**DEMANDE DE RENSEIGNEMENTS N° 2 DE LA RÉGIE DE L'ÉNERGIE (LA RÉGIE) RELATIVE AU  
SUIVI ADMINISTRATIF DES ÉVALUATIONS DES PROGRAMMES DU PGEÉ 2017**

*Méthode de collecte d'information ou d'analyse pour les programmes PE113 et PE123*

Diagramme 4-3 Évolution de la participation par type de chauffe-eau installé

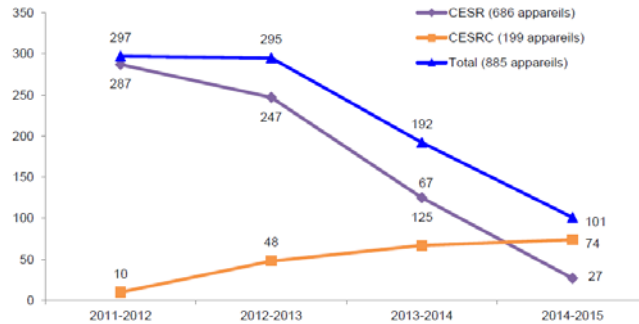
2.2 Considérant que le nombre des CESRC installés est en hausse depuis 2011 (référence (iv)), même après que l'aide financière offerte par Gaz Métro soit passée de 450 \$ à 250 \$ par appareil (référence (v)), veuillez justifier l'augmentation proposée du niveau de l'aide financière, afin de stimuler la participation au programme (ou le nombre de CESRC installés) (référence (iii)).
